INFORME DE CONTROL ESPECÍFICO
N° 004-2024-2-0345-SCE

SERVICIO DE CONTROL ESPECÍFICO A HECHOS CON PRESUNTA IRREGULARIDAD MUNICIPALIDAD PROVINCIAL DE SIHUAS SIHUAS, SIHUAS, ANCASH

EJECUCIÓN CONTRACTUAL DE LA OBRA: "CREACIÓN DEL COMPLEJO TURÍSTICO MUNICIPAL AGUAS TERMALES DEL SECTOR RUPAJ DEL DISTRITO DE HUAYLLABAMBA, PROVINCIA DE SIHUAS, DEPARTAMENTO DE ANCASH CUI 2441463"

FIGURA N° 1
SECCIÓN TIPICA DE MURO DE GAVIONES

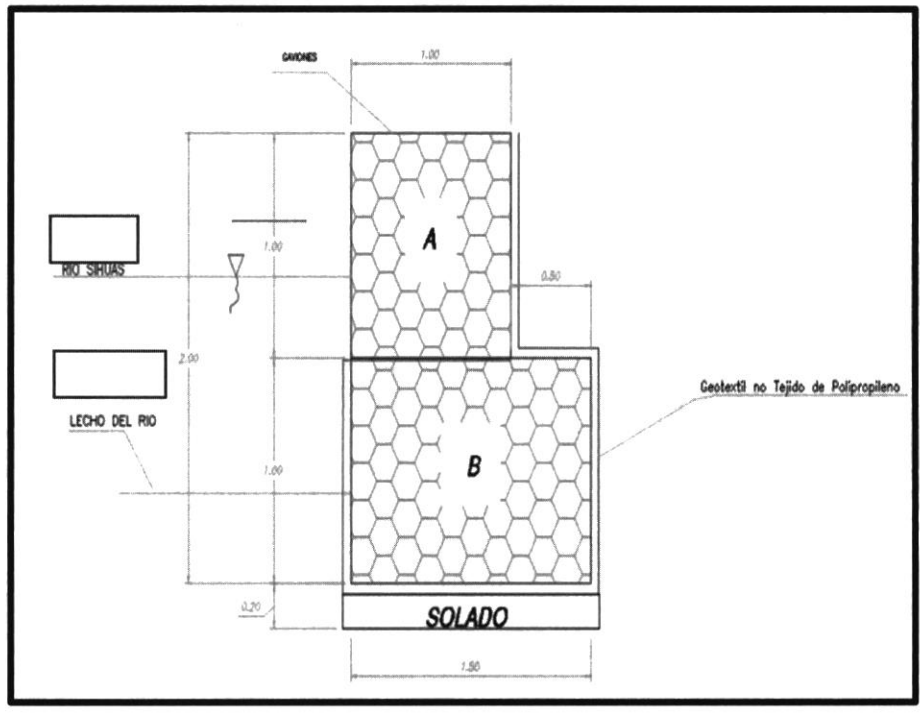
De la fotografía precedente se evidencia que, la colocación de gaviones tipo A y B no se realizó de acuerdo con lo establecido en el plano A-05: Plano de distribución: Defensa ribereña. Este plano señala que los paneles que limitan con el lecho del río se proyectan de forma vertical y que la parte escalonada del gavión conecta con el terreno del complejo turístico, como se muestra a continuación:

Así también, respecto a las dimensiones de los gaviones, se evidenciaron diferencias, respecto a lo graficado en el plano A-05 (figura n.° 1), de acuerdo a lo siguiente:

La altura del gavión tipo A varía de 0.83 m a los 0.93 m, siendo la medida de mayor frecuencia, 0.90 m, mientras que en el plano indica 1.00 m de altura.	Se observa que la altura del gavión tipo B en esta parte es de sólo 0.90 m.

La medida de la cara de gavión superior al borde del gavión inferior varía entre 0.40 a 0.50 m, mientras que en el plano indica 0.50 m **(ver figura n.° 1)**

Sin embargo, de acuerdo con lo establecido en el expediente técnico, plano A-05 **(ver figura n.° 1),** señala que la altura del gavión superior tipo "A" es de 1.00 m. así también la cara del gavión superior al borde del gavión inferior tipo "B" es de 0.50 m.

Así también, como se aprecia en el plano A-05: Plano de distribución: Defensa ribereña (ver figura n.° 1), el geotextil cubre los gaviones por la parte escalonada y cubre completamente el gavión tipo "B" envolviéndolo en su totalidad y el "A" solo la parte delantera. Sin embargo, en la inspección física se observa que se ha colocado el geotextil no tejido por la parte vertical del muro, que colinda con el terreno del complejo turístico, incumpliendo el diseño indicado en el plano.

FIGURA N° 4
FOTOGRAFÍAS 12 Y 13 DEL PANEL FOTOGRÁFICO DEL INFORME DE SUPERVISIÓN NDEL MES DE OCTUBRE DE 2022

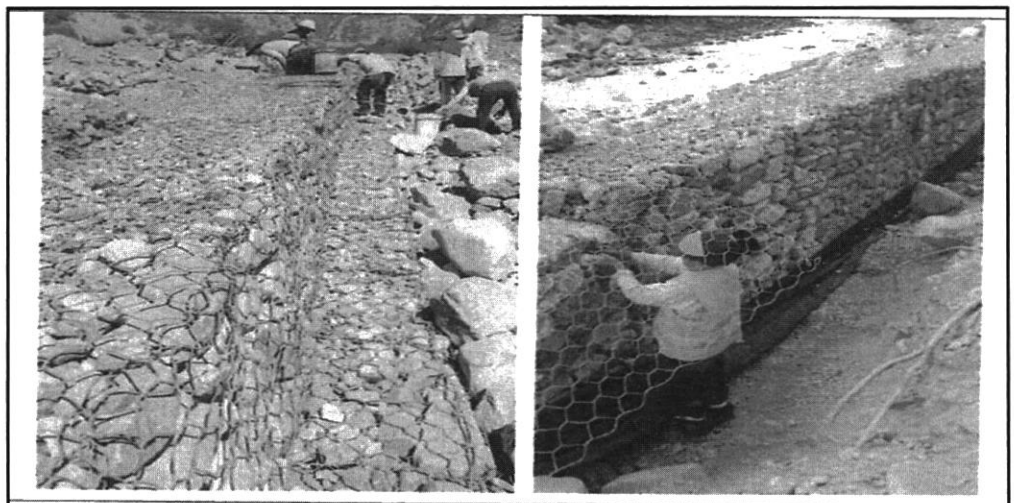
Esto también, se evidenció en panel fotográfico del informe mensual de supervisión n.° 1, correspondiente al periodo del mes de octubre de 2022, presentado a la Entidad mediante Carta n.° 041-2022-ING.JMPC de 14 de noviembre de 2022 **(Apéndice n.° 11),** en el cual Jhossepp Macarren Palomino Castro, supervisor de obra, mediante fotografías n° 12 y 13, presenta el proceso constructivo de los gaviones, evidenciándose que la parte escalonada se dispuso hacia el lecho del río, mientras que la parte vertical del gavión hacia el terreno del complejo turístico.

FOTOGRAFIA N° 16
TRAMO QUE SOLO PRESENTA DOS TIRANTES CERCA A LA TAPA DEL GAVIÓN

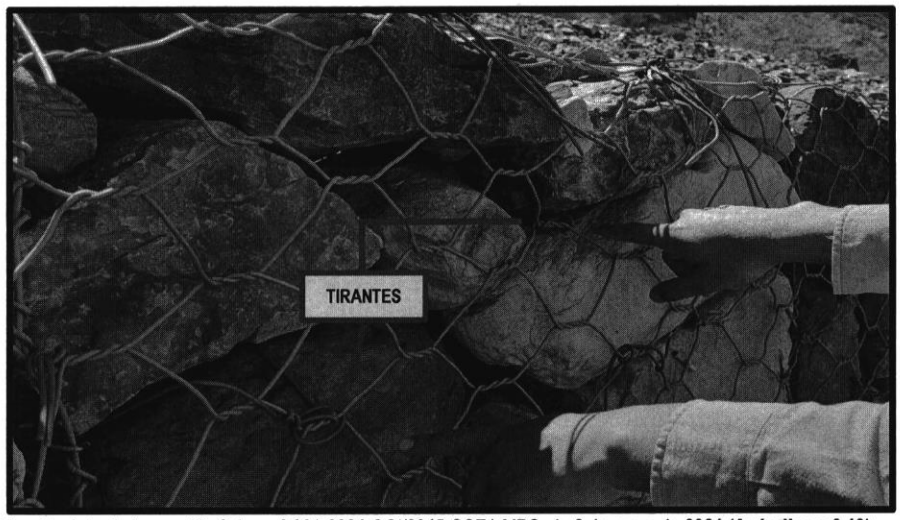
Respecto a la colocación de tirantes horizontales, se constató la existencia de estos, sin embargo, se evidencia que existen tramos que no presentan dichos tirantes y otros tramos donde los tirantes instalados son insuficientes. Así también, se evidenció tirantes colocados muy cerca a la tapa del gavión.

Debe mencionarse que, los tirantes que se han colocado en la obra constan de un alambre con recubrimiento plastificado atado a un lado del hexágono de la malla.

FIGURA N° 6
ARQUITECTURA GENERAL DEL PROYECTO

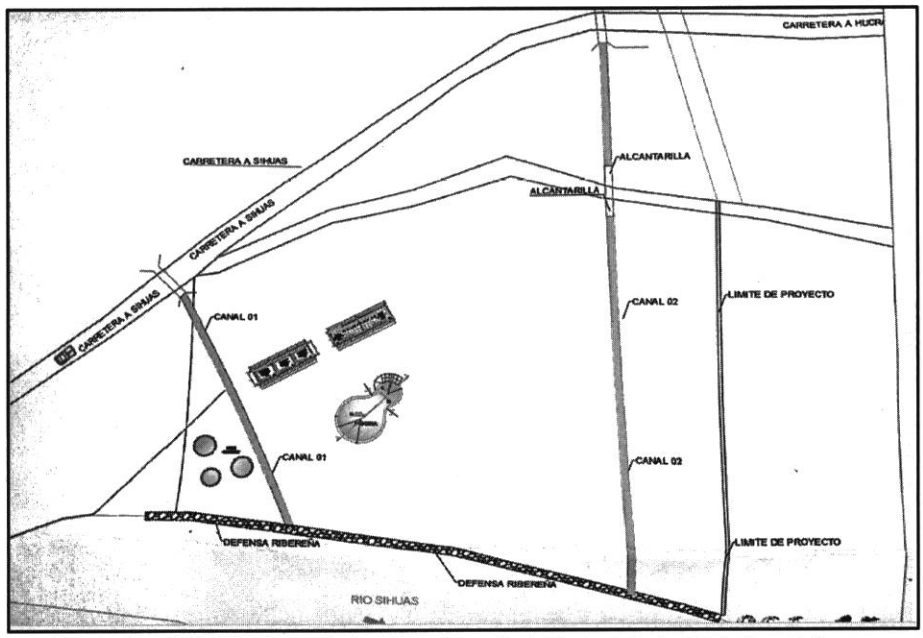
De acuerdo al expediente técnico, el proyecto comprende la construcción de dos canales de sección trapezoidal (Canal 01 y Canal 02), donde el Canal 02 cuenta con una alcantarilla de 10 metros de longitud compuesto por una tubería TMC Ø 36".

Ambos canales llegan hasta el río para evacuar las aguas pluviales que conducen, así también estos canales tienen proyectado como cimiento una base de relleno de material de préstamo (afirmado) compactado y también indica relleno compactado con material propio para sus lados, como se muestran en las imágenes siguientes:

FIGURA N° 7 Y 8
SECCION TIPICA DE CANALES

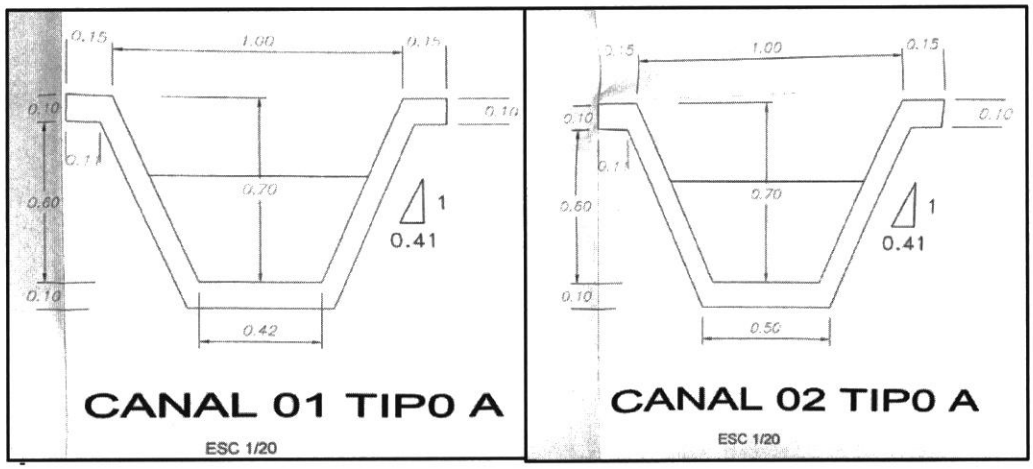
> *"(...)*
> *Se comienza a realizar el encofrado en la parte superior del canal n°01 donde se coordinó con la supervisión y se cambió la sección en la parte del talud de los dos canales para mayor estabilidad donde las medidas serán de 80 cm x 80 cm cuyo diseño de canal será cuadrado, dicho cambio será presentado en los planos de replanteo, previamente a ello también se le viene colocando su respectiva junta, a pesar, que los metrados en excavación y concreto son mayores el contratista asumirá dicho costo en bien del proyecto."*

Como se evidencia, la modificación de la sección del canal pluvial fue comunicada por el residente, mediante asiento de cuaderno de obra, y aceptada por el supervisor de obra, el mismo día. El residente indicó que este cambio se realiza *"para mayor estabilidad"* y el supervisor mencionó que *"los metrados en excavación y concreto son mayores el contratista asumirá dicho costo en bien del proyecto"*; mas no se evidenció la existencia un análisis técnico que sustente esta posición. Así también, este cambio fue directamente implementado, sin consultarlo al proyectista, ni comunicado a la Entidad; cabe precisar también, que dichos cambios acordados no se encuentran en los planos de replanteo elaborados por el contratista y presentados en la liquidación de obra.

Es del caso señalar, que este cambio fue implementado únicamente a los tramos inclinados del canal, es decir, aquellos ubicados sobre el talud; mientras que los tramos horizontales de los canales pluviales mantuvieron la sección indicada en los planos del expediente técnico. El tramo del Canal 01 que fue afectado por este cambio de sección fue de 28,00 m de longitud, mientras que en Canal 02 fue de 30,10 m de longitud. Ahora bien, de las inspecciones físicas realizadas, y registradas mediante acta, se encontró que las medidas de los canales en la zona de taludes, no son de 80 cm x 80 cm como acordaron la residencia y supervisión en los asientos de cuaderno de obra, sino que la altura final de los canales fue de 73 cm para el Canal 01 y de 55 cm para el Canal 02, según se muestra a continuación:

FOTOGRAFIAS N° 23
AUSENCIA DE JUNTA ASFÁLTICA

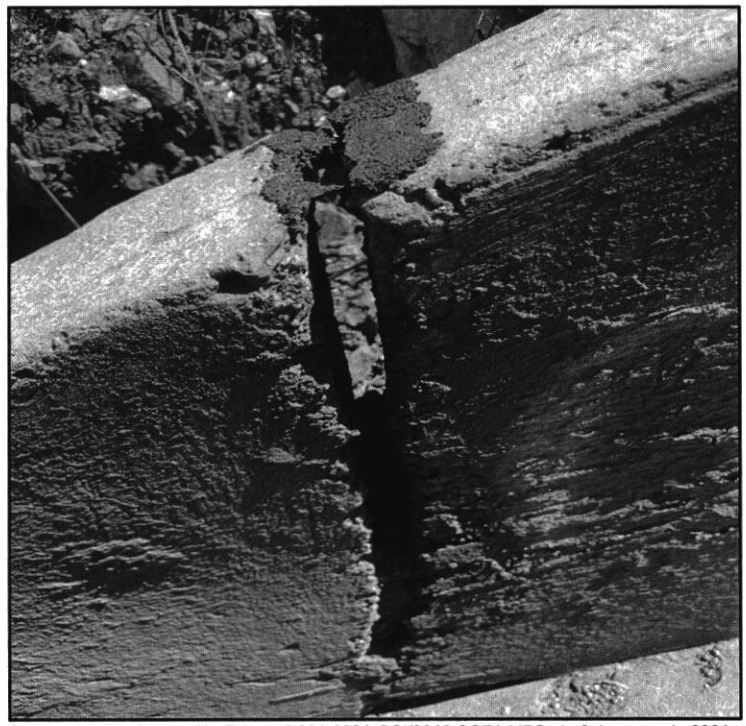
Por todo lo descrito, se evidenció las deficiencias en la ejecución de los canales de evacuación pluvial, incumpliendo las especificaciones técnicas y los planos del expediente técnico contractual, lo que ocasionó rajaduras y desprendimiento de las juntas asfálticas.
